Progetto di variante in ottemperanza alla prescrizione n. 235 della Delibera CIPE 19/2015 della nuova linea ferroviaria Torino Lione - Sezione Internazionale - Parte Comune Italo - Francese - Sezione Transfrontaliera - Parte in territorio Italiano, ubicato nei Comuni di Chiomonte, Giaglione, Salbertrand e Venaus della Città Metropolitana di Torino, presentato dalla società Tunnel Euralpin Lyon Turin S.a.S. ai sensi degli articoli 166 (e seguenti) del Dlgs 163/2006, come richiamato dal comma 5 dell'art. 169 del Dlgs 163/06 (ai sensi della Delibera ANAC n. 924 del 7/9/2016) e 183 e seguenti del Dlgs 163/2006, mediante avviso pubblico di avvio del procedimento di assoggettabilità alla procedura di valutazione di impatto ambientale il 10 luglio 2017.

OSSERVAZIONI DELLA COMMISSIONE TECNICA DELL'UNIONE MONTANA VAL SUSA

PRV C3B 0124 [dettaglio]

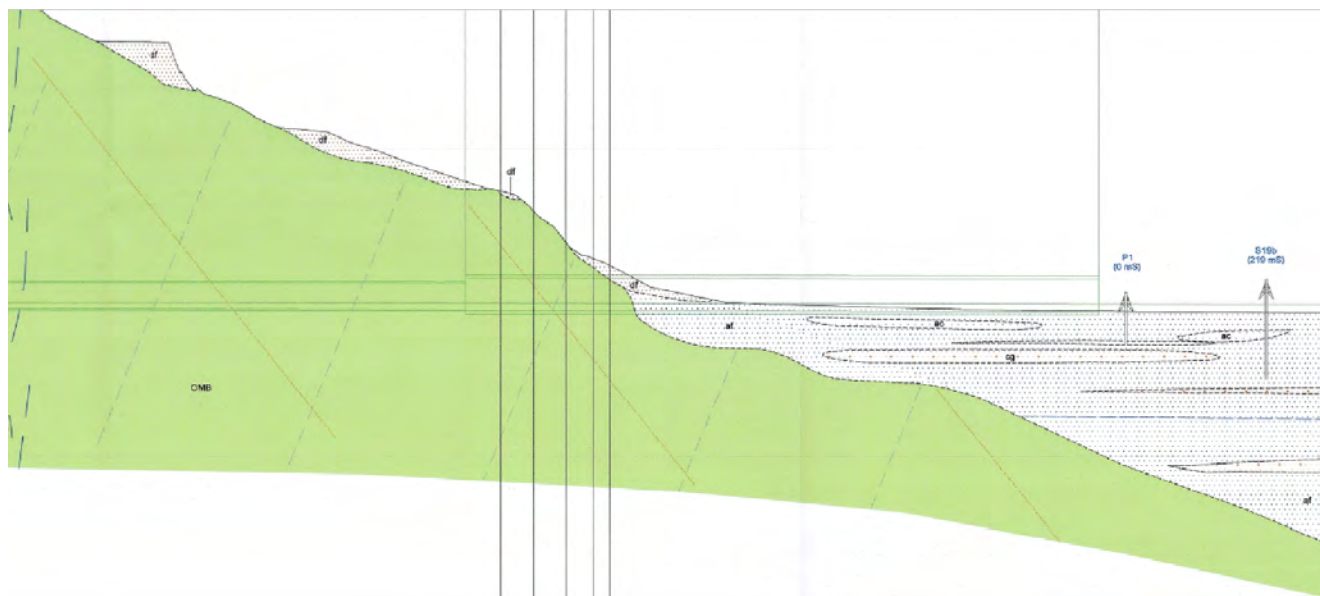
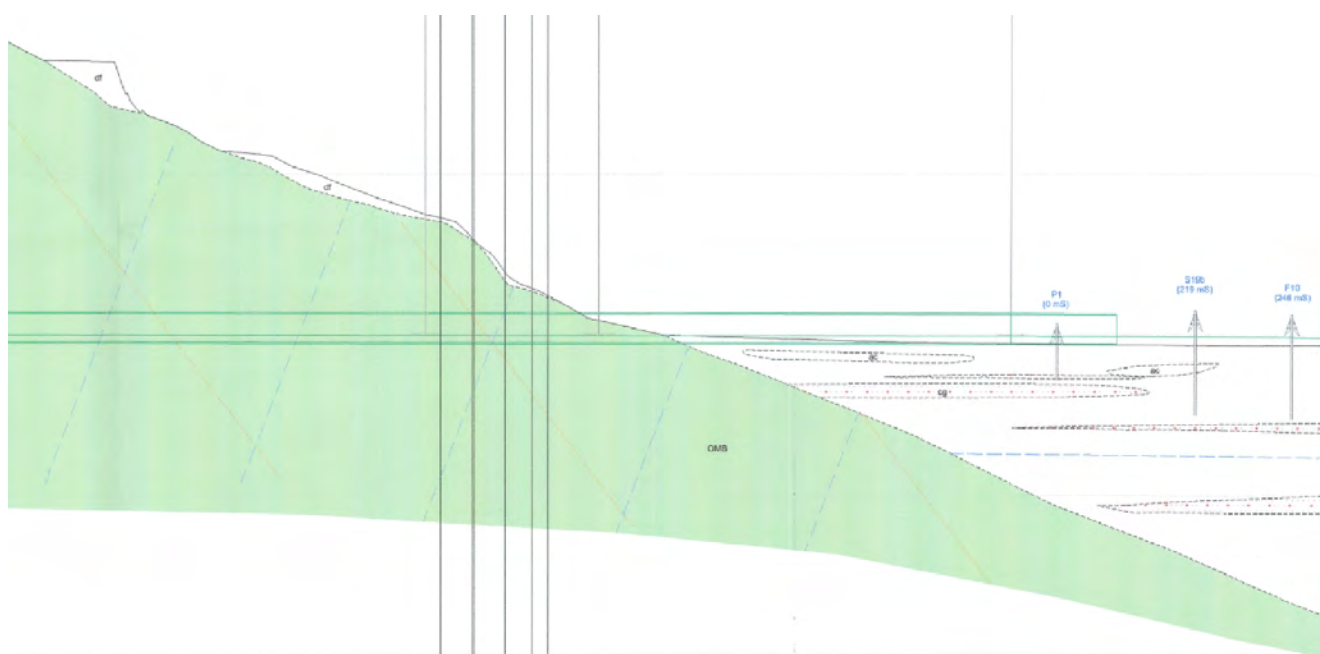
Il documento citato PRV C3B 0124 “Tunnel di base - Tratta Mompantero – Profilo geologico di dettaglio”, ha subito una modifica rispetto al corrispondente documento del Progetto Definitivo approvato con Delibera CIPE 19/2015:

Il profilo geologico risulta mutato proprio in corrispondenza dell'imbocco del tunnel di base, evidenziando, curiosamente, una pronunciata curva dell'unità composta da prasiniti e scisti prasinitici (in cui si prevedono presenze ubiquitarie di materiale amiantifero), proprio in corrispondenza dell'uscita del tunnel. Questo profilo geologico, diverso da quello previsto nel progetto definitivo, consente di scavare tutta la quota di materiale contenente amianto con la TBM, e non prevederne quota alcuna per lo scavo effettuato per la realizzazione delle opere d'imbocco. Non è riportato, nei documenti visionati, quali studi abbiano portato a modificare il profilo geologico anche alla luce della già citata affermazione per cui “non si è potuto eseguire sondaggi dalla superficie”.

Progetto di Variante | trasporti totali con camion

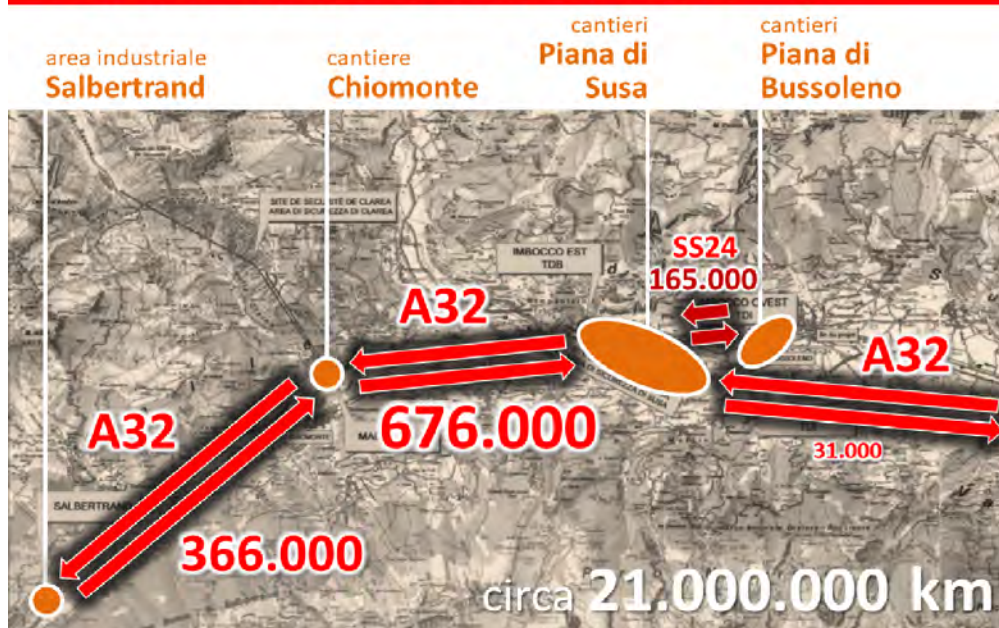
In particolare si evidenzia il fatto che i transiti nella tratta 2 risultino essere molto più elevati di quelli calcolati per la tratta 3. Questo è dovuto al percorso obbligato per tutti i trasferimenti (in entrambi i versi) tra il cantiere Maddalena di Chiomonte e l'area industriale di Salbertrand, a causa delle direzioni obbligate in entrata (per Susa) e uscita (da Susa) imposte dalla configurazione scelta per lo svincolo di cantiere a Chiomonte. A titolo di esempio, nella figura seguente si rappresenta il percorso da effettuare per ciascun viaggio di smarino da Maddalena di Chiomonte a Salbertrand: per ogni viaggio ciascun mezzo è obbligato ad effettuare 4 transiti sulla tratta 2 e 2 transiti sulla tratta 3. Il medesimo percorso (all'inverso) deve essere seguito dai trasferimenti di aggregati e di conci da Salbertrand a Maddalena di Chiomonte.

Anno 5 - Flussi di camion

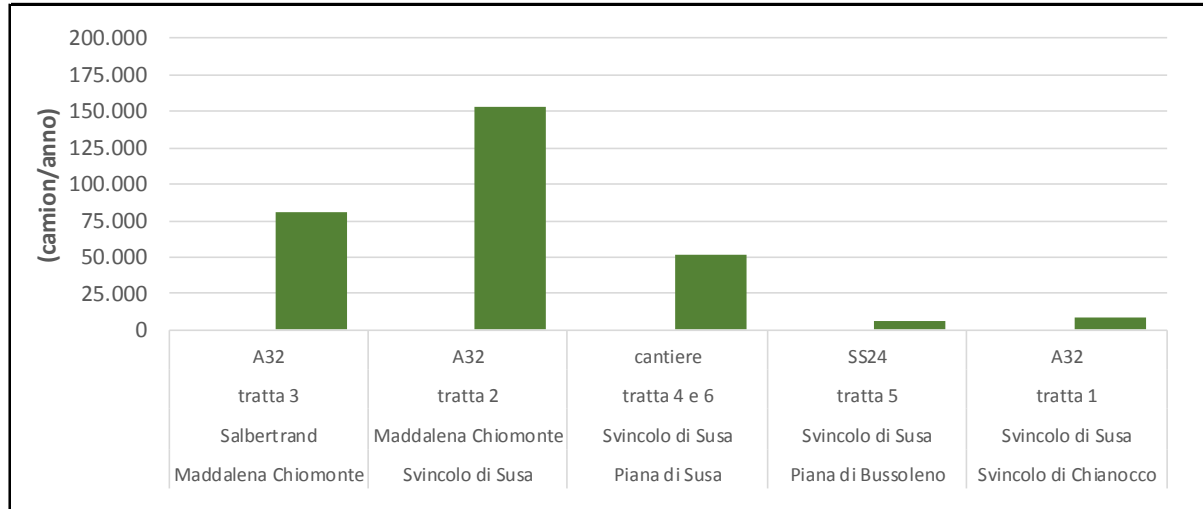
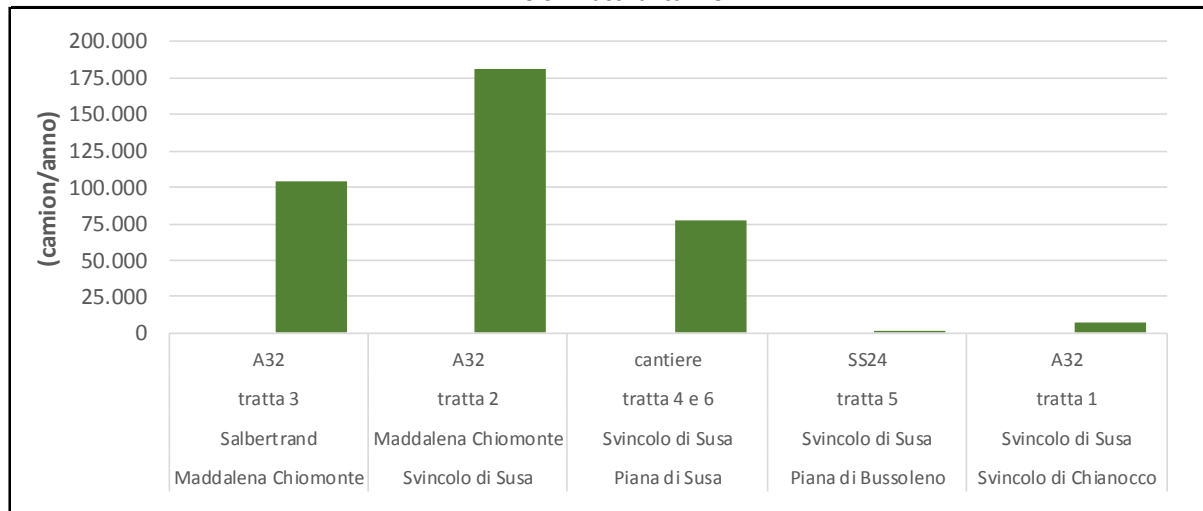
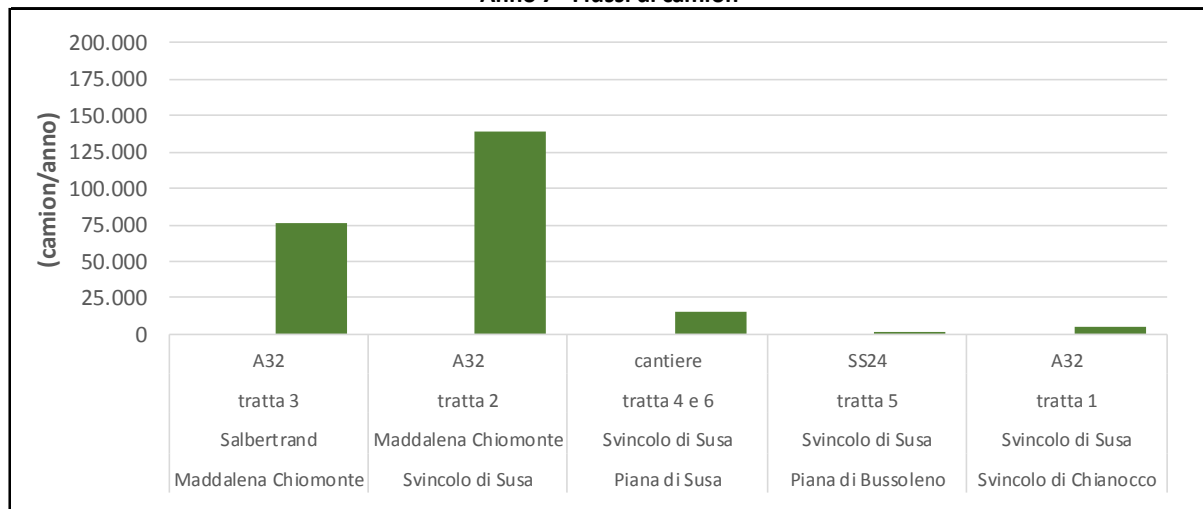
Le tre figure seguenti riepilogano i transiti di mezzi per ciascun anno in esame. I valori ottenuti mostrano come l'anno 6 sia caratterizzato dal massimo livello di attività. In particolare, con riferimento alle due tratte maggiormente interessate, si rileva che:

Anno 5 - Emissioni di NOx

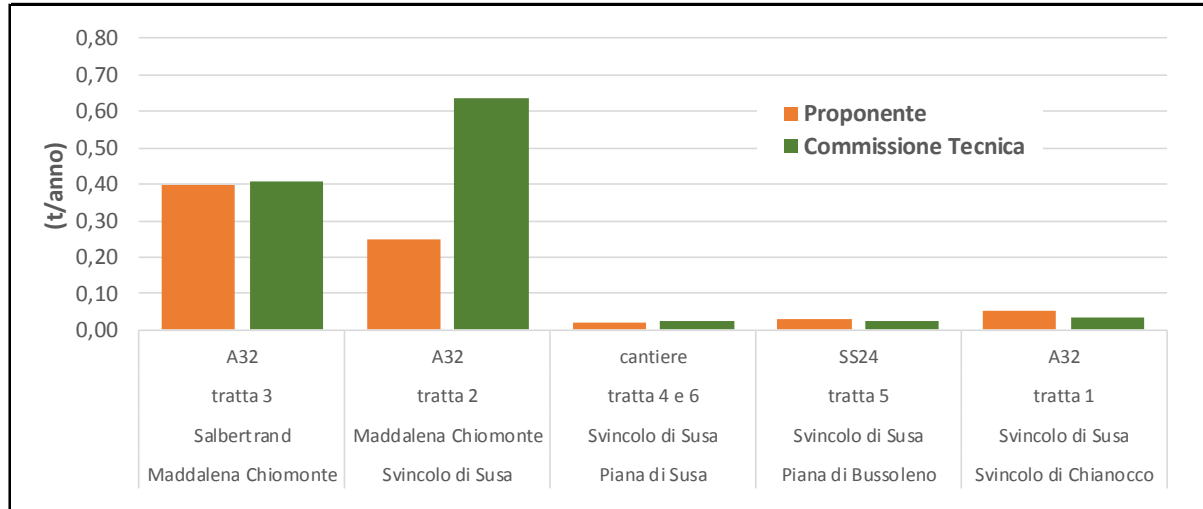
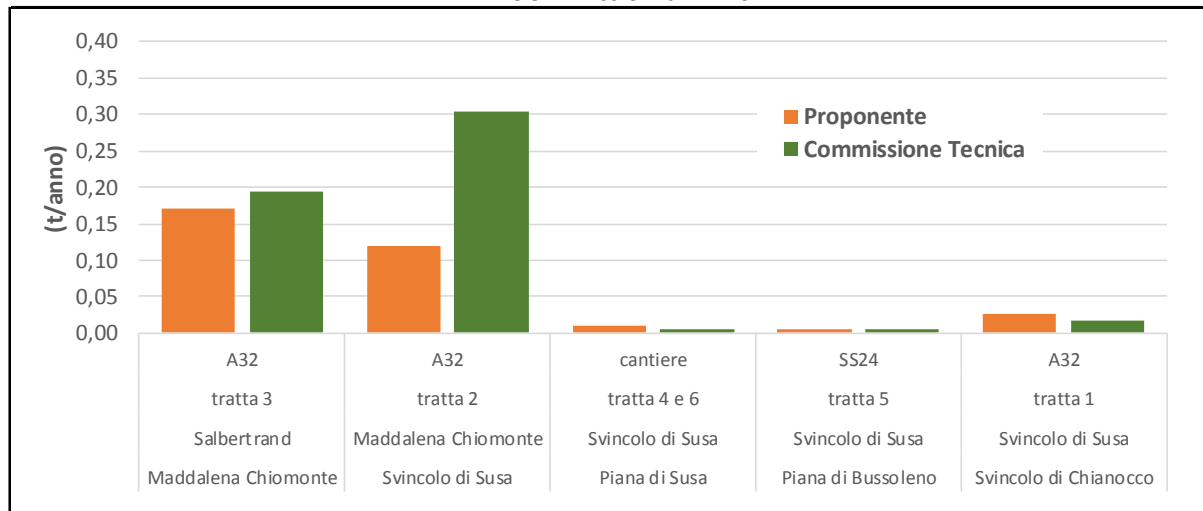
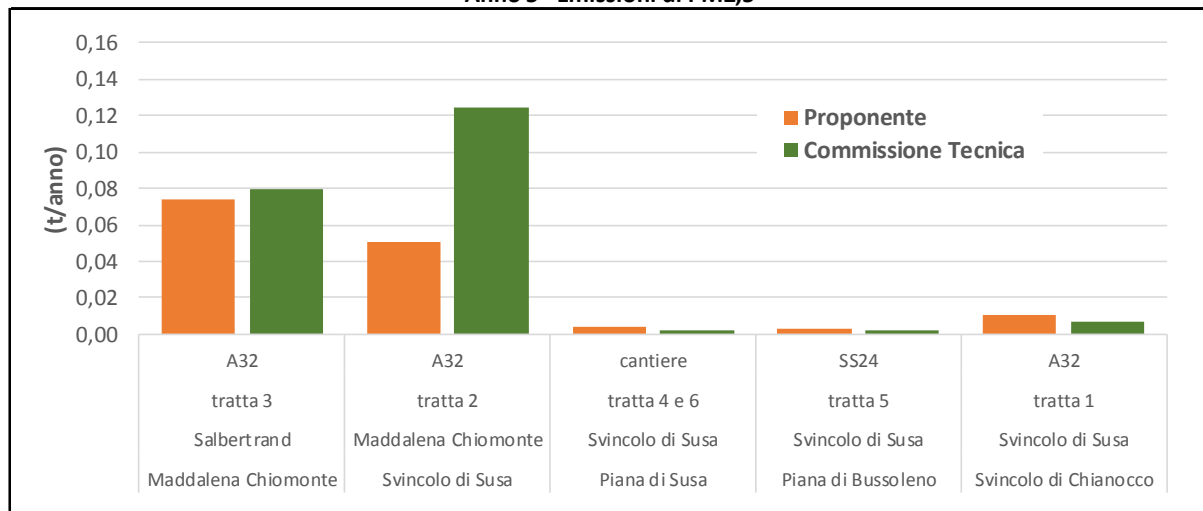
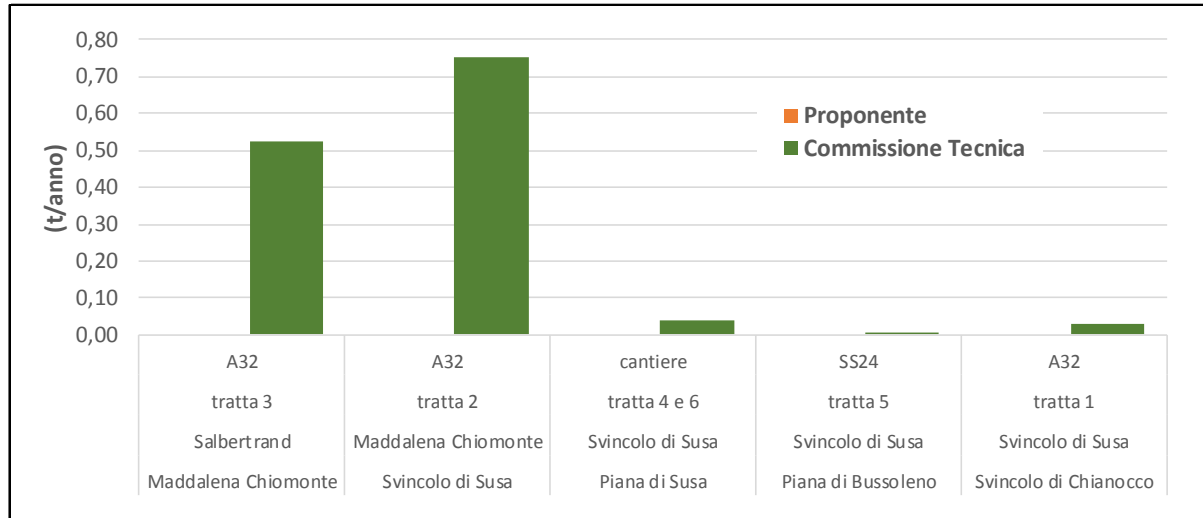
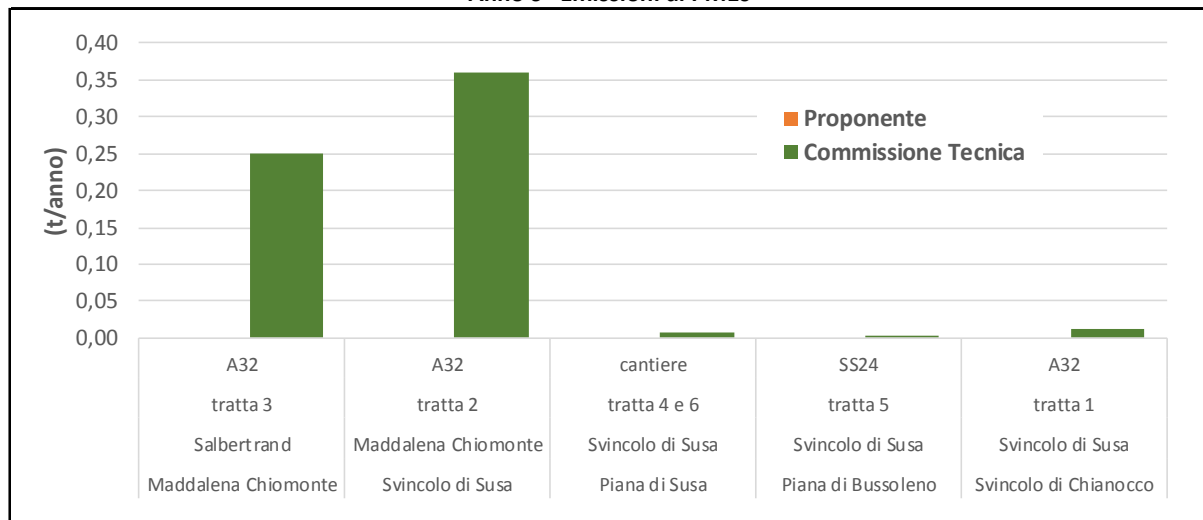
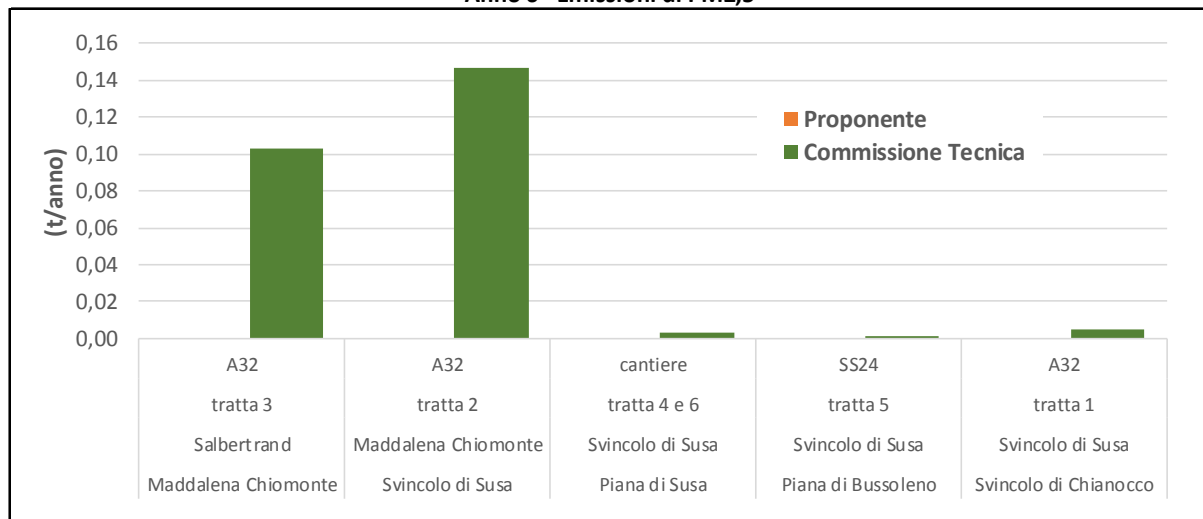
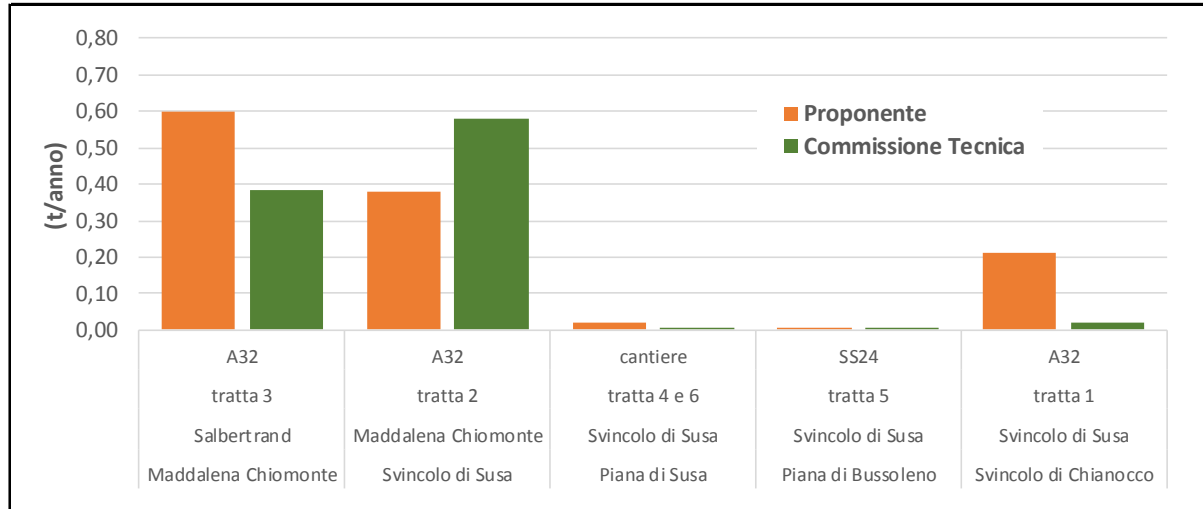
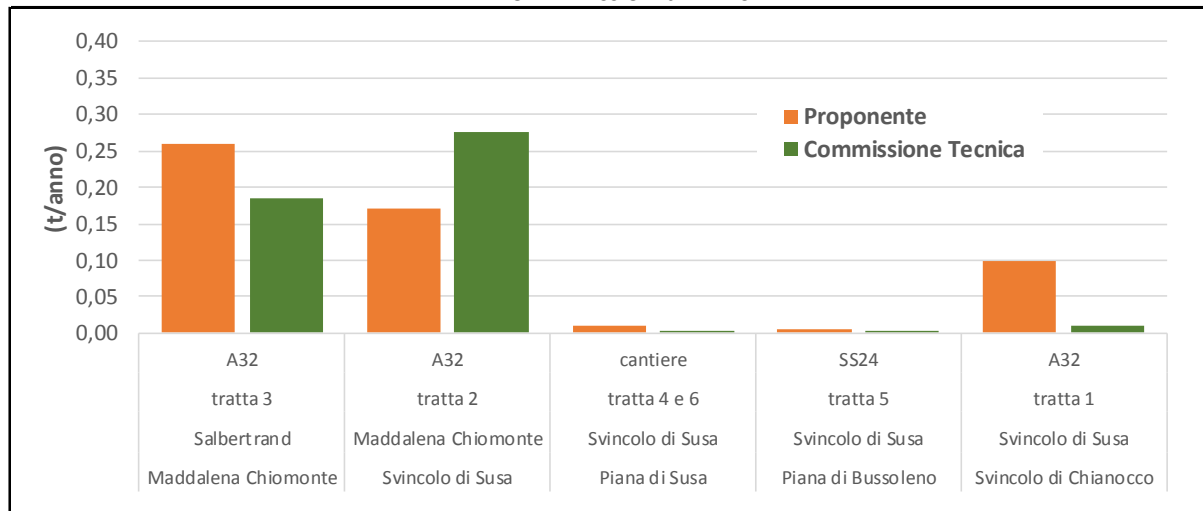
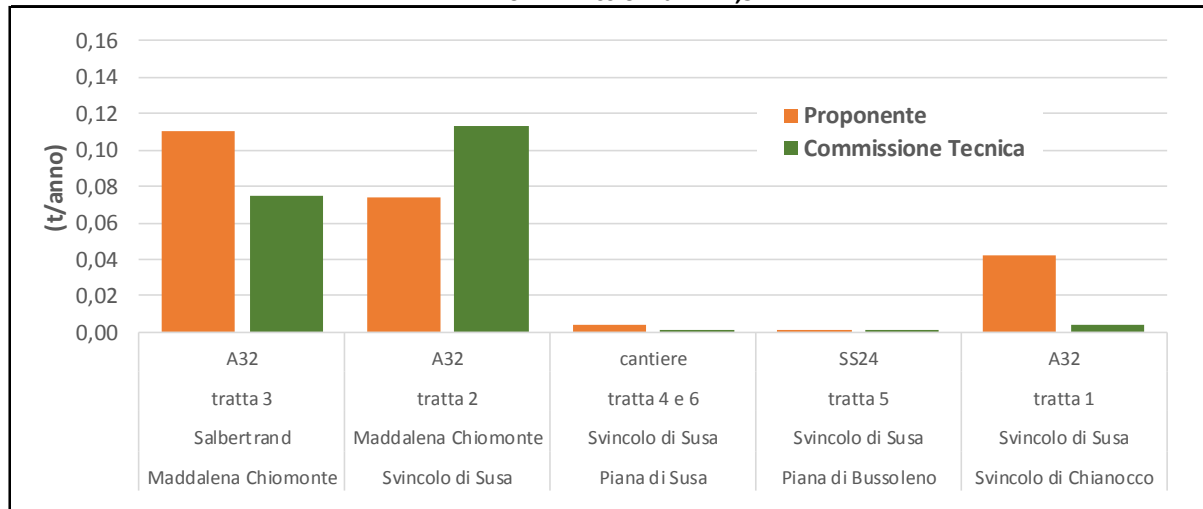
L'ipotesi assunta nel SIA TELT è pertanto eccessivamente ottimistica e occorre una sua riformulazione in termini più realistici, considerando che parte dei mezzi utilizzati potranno ricadere in classi emissive inferiori. In particolare, tenuto conto che la vita media di un veicolo industriale è di circa 13 anni (fonte: UNRAE), è plausibile ipotizzare una flotta di mezzi utilizzati con presenze ancora significative di veicoli Euro V ed Euro IV, i cui standard emissivi sono rapportabili a quelle dei veicoli Euro VI nei termini di seguito descritti:

Le 9 figure seguenti mettono a confronto, per ciascun anno esaminato e per ciascuna tratta, i risultati ottenuti con i valori indicati nel SIA TELT.
